Boom Effect Analyse

Elisabethstraat – Hengelo

Projectnummer: PFBV.18.BP.063 (5)

Project: Elisabethstraat Hengelo

Figuur 4: oppervlakkige wortels in het pad

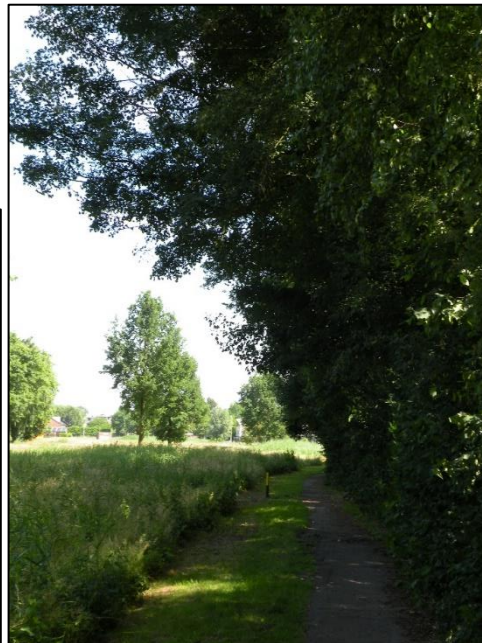
Door de aanleg van het achterliggende pad zal wortelverlies op gaan treden. De beworteling is op plaatsen zeer oppervlakkig (figuur 4). Een aantal laaghangende takken (figuur 5) lopen gevaar om tijdens werkzaamheden beschadigd te worden, of uit te breken.

Boom 14 (afstand stam tot erfgrans is 3,5 meter) een veldesdoorn met veel oppervlakkige wortels (figuur 4). Bij de aanleg van het nieuwe pad (1 meter vanaf de stamvoet- en 0,5 meter breder richting de woningen) zal wortel verlies optreden. Dit kan door forse snoei in de kroon gecompenseerd worden. Boom 19 is een inlandse eik waar het huidige asfalt pad bijna tegen de stam aan komt. In het nieuwe ontwerp zal met een flauwe bocht meer ruimte ontstaan. De perceel grens kan op 3,5 meter (figuur 10) vanuit de stam worden bepaald. Binnen een straal van 3,5 meter rondom de boom dient de groeiplaats gerespecteerd te worden. Wortelverlies zal dan minimaal zijn voor deze eik.

Tijdens de rondgang van 10 oktober is besloten het ontwerp zo aan te passen dat meer ruimte ontstaat voor het achterpad. Om de bomen te kunnen handhaven is de beste optie om gebruik te maken van het huidige pad. Dit asfalt kan gefreesd worden en als fundering dienen voor de nieuwe half-verharding (dolomietenzand). Het bestaande pad, achter kavel 3 t/m 12, moet met een halve meter verbreed worden. Op deze locatie is ook nog een verhoging van het maaiveld met maximaal 10 cm acceptabel. Op deze manier zal het wortelverlies in de toekomstige particuliere tuinen minimaal zijn, als daar tuin- en bouwactiviteiten worden uitgevoerd. Bij het plaatsen van hekwerken ter afscheiding, dient minimaal gegraven te worden. Afhankelijk van het type is een boring voor het plaatsen van de staanders voldoende. Uitwerking van het hekwerk dient in overleg met een boomtechnisch adviseur te gebeuren.

Bijlage 1 Ontwerptekening met boomnummers

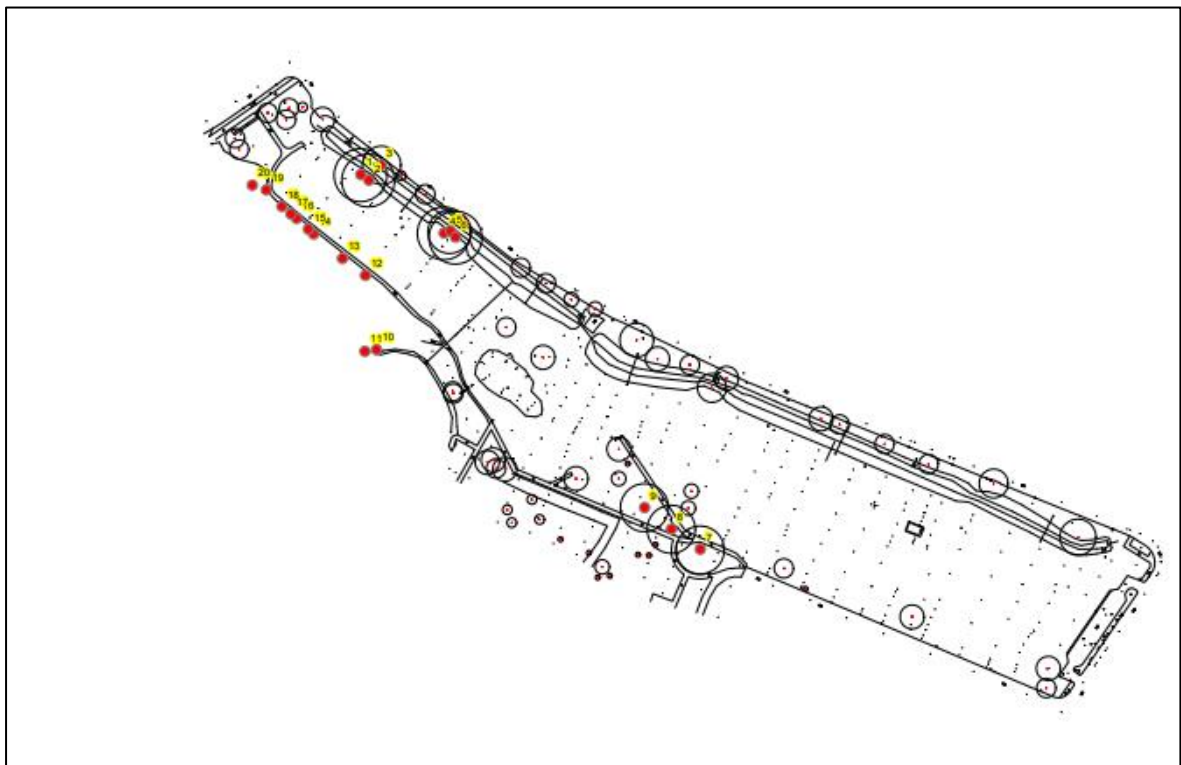
Veel bomen vallen binnen de directe invloedssfeer van de voorgenomen werkzaamheden, het gaat om de bomen **1-2-4-6**, aanleg weg en riolering en nutsvoorzieningen. Boomnummers **3-5** hebben een grotere afstand tot de civiele activiteiten. Boomnummers **7-8-9** hebben te maken met de aanleg van wegen rondom de bomen. Boomnummers **10-11** staan ver genoeg van de bebouwing af en vallen dus buiten de scope. Boomnummers **12-13-14-15-16-17-18-19-20** krijgen te maken met de aanleg van een pad (half-verharding), plaatsen van een hekwerk en grenzen aan de achtertuinen van de huizen.

Als de locatie van de toekomstige weg in het oude tracé wordt aangebracht kunnen de bomen **2-4-6** gehandhaafd blijven. De toekomstige weg kan nog wel versmald worden naar 3 meter, dit is breed genoeg voor een éénrichtingsweg. Bij boom **2** wordt de afstand tot de weg 3 meter vanuit de stam. Bij boom **4 en 6** bedraagt de afstand 5 meter vanuit de stam. Aan de overzijde van de toekomstige weg (richting de huizen) kan het tracé voor de kabels en leidingen aangelegd worden. Het wortelverlies is hier zo beperkt (6 meter uit boom 2 en 8 meter uit boom 4 en 6) dat een negatief effect niet te verwachten valt. Tijdens het graven van de proefsleuven is gebleken dat de oude fundering van de weg nog (gedeeltelijk) aanwezig is. De ondergrond is hier voldoende hard. Het advies luidt dan ook om alleen de bovenlaag (kruiden en grassen) te verwijderen en daarop straatzand en een waterdoorlatende bestrating aan te brengen. Om zo min mogelijk beschadiging van wortels te veroorzaken kan de weg hier maximaal 10 cm hoger aangelegd worden. Voor de aanleg van nieuwe riolering kan het oude tracé gebruikt worden, wortel schade wordt op die manier bijna geheel verwaarloosbaar.
